## 改善箇所説明図

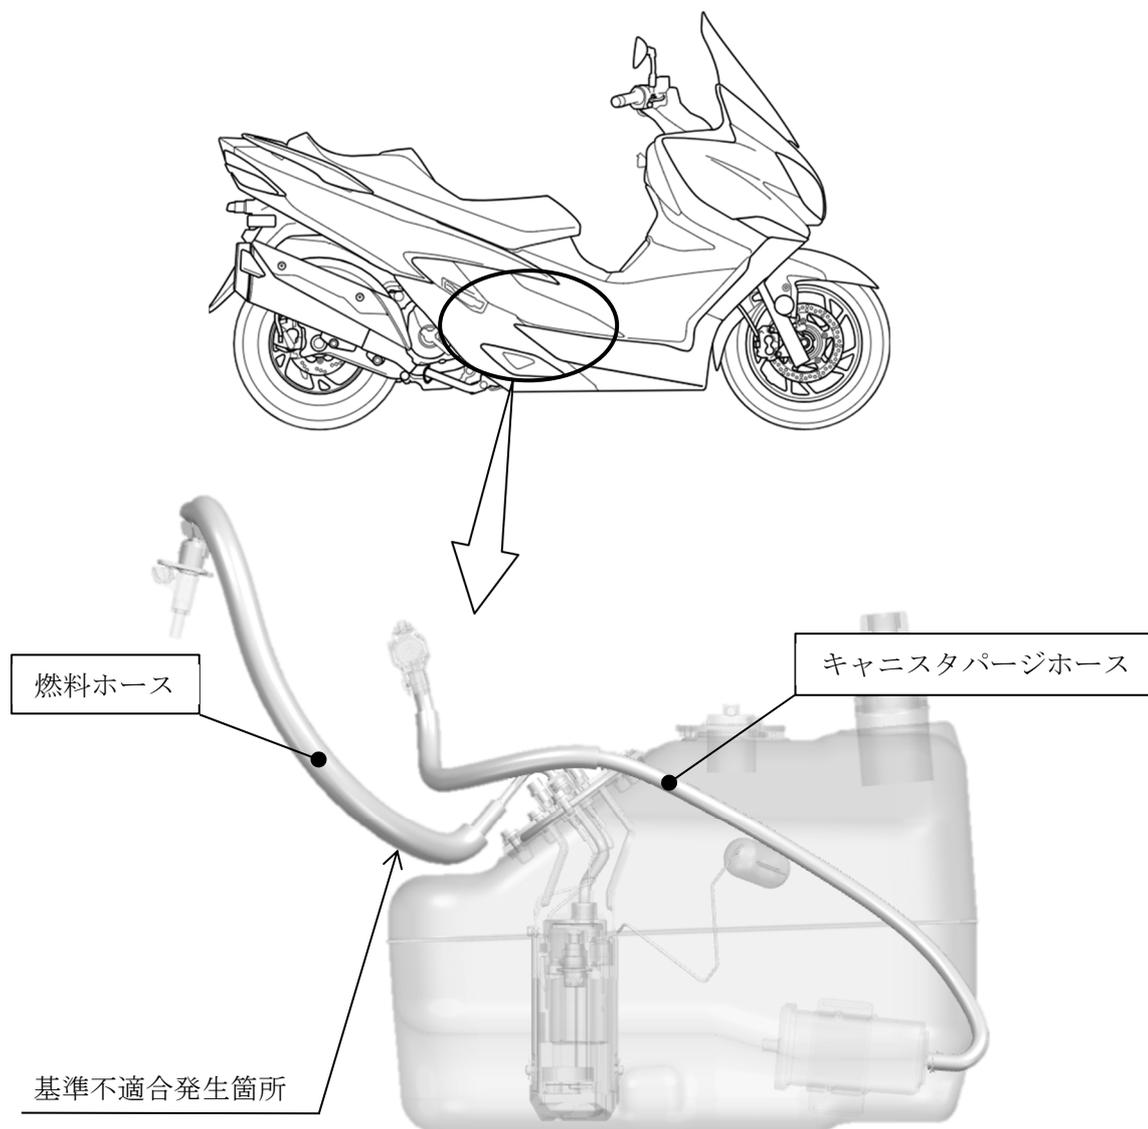
燃料ホースにおいて、製造時の組付け作業が不適切なため、燃料ホースの金具部分が変形し、正しい位置に配管されていないものがある。そのため、当該ホースが燃料蒸発ガス抑制装置のキャニスタパージホースと接触することで摩耗し、最悪の場合、穴が開いて燃料が漏れるおそれがある。

全車両、燃料ホース（金具部分も含む）とキャニスタパージホースを新品に交換する。

識別：シート下の車両右側の車枠に緑色のシールを貼付する。
